CONCEPTO TÉCNICO SOBRE NECESIDAD DE ESTUDIOS DETALLADOS DE AMENAZA Y RIESGO POR FENOMENOS DE REMOCIÓN EN MASA DENTRO DEL TRÁMITE DE LICENCIA URBANÍSTICA	Código:	GPR-FT-10
		Versión:	04
		Fecha de revisión:	21/06/2011

1.1 CONCEPTO TÉCNICO No. CT:	CT-7719
1.2 ÁREA:	Análisis de Riesgos y Efectos de Cambio Climático
1.3 COORDINACIÓN:	Estudios y Conceptos Técnicos
1.4 REFERENCIA CRUZADA RADICADO IDIGER:	2014ER15950
1.5 RESPUESTA OFICIAL No.	RO-73457

2.1 SOLICITANTE:	Curaduría Urbana No. 5
2.2 PROYECTO:	Multifamiliar
2.3 LOCALIDAD:	2. Chapinero
2.4 UPZ:	88. El Refugio
2.5 BARRIO O SECTOR CATASTRAL:	El Bagazal
2.6 DIRECCIÓN:	Carrera 2 No. 76 – 20 Este (*)
2.7 CHIP:	AAA0137KNXR
2.8 MANZANA CATASTRAL:	01
2.9 PREDIO CATASTRAL:	01
2.10 ÁREA (Ha):	1.57 (**)
2.11 FECHA DE VISITA:	Septiembre 23 de 2014

Figura 1. Localización del proyecto ubicado en el predio de la Carrera 2 No. 76 – 20 Este en el Plano Normativo de Amenaza por Remoción en Masa del POT (Decreto 190 de 2004), el cual se encuentra en Amenaza Media/Alta.

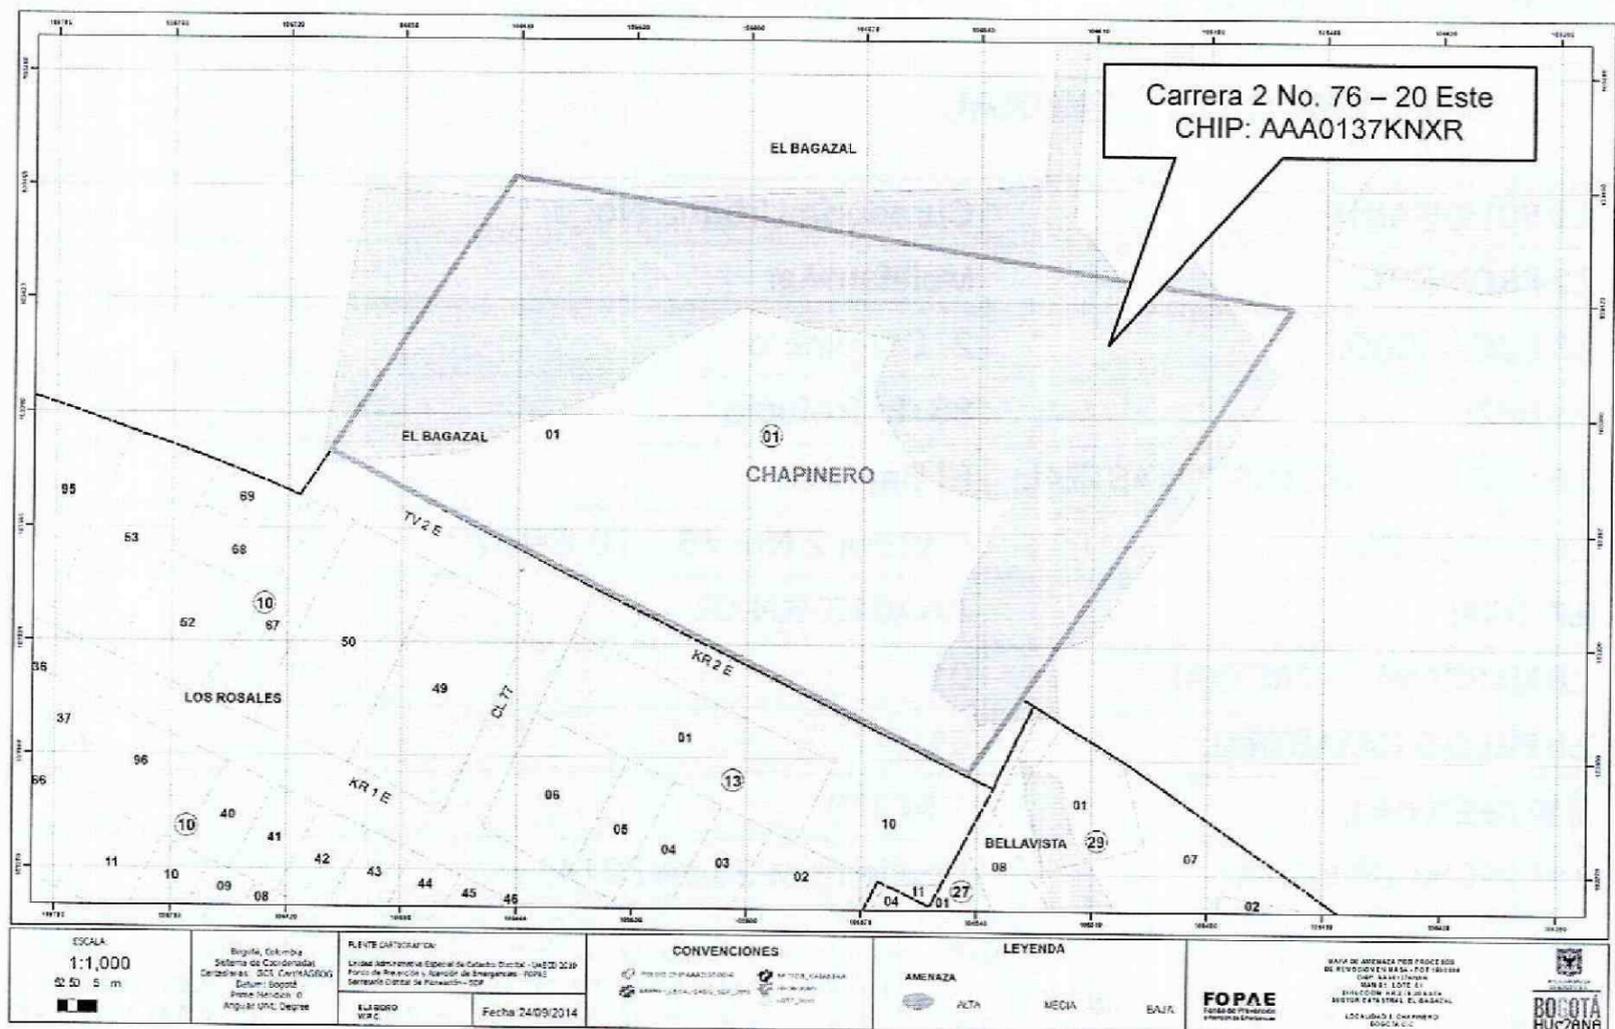
Conforme con el plano normativo de “Amenaza por Remoción en Masa” del Plan de Ordenamiento Territorial de Bogotá – POT, el sector donde se localiza el proyecto ubicado en la Carrera 2 No. 76 – 20 Este de la Localidad de Chapinero, se encuentra en una zona de AMENAZA MEDIA/ALTA por procesos de remoción en masa (Figura 1).

Fotografía No. 3. Predio en donde se desarrollará el proyecto, de la Carrera 2 No. 76 – 20 Este, en la localidad de Chapinero.

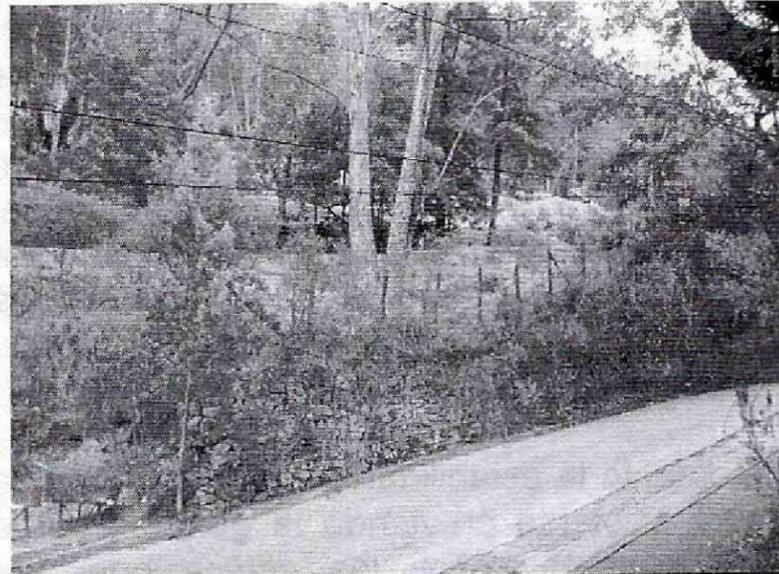
Con base en la inspección visual realizada al momento de la visita técnica, en el predio de consulta se identificó un lote, con vegetación media y un cuerpo de agua ubicado al sur, así como también cuenta con sistemas de drenajes de aguas superficiales como cunetas (Fotografía 3 y 4).
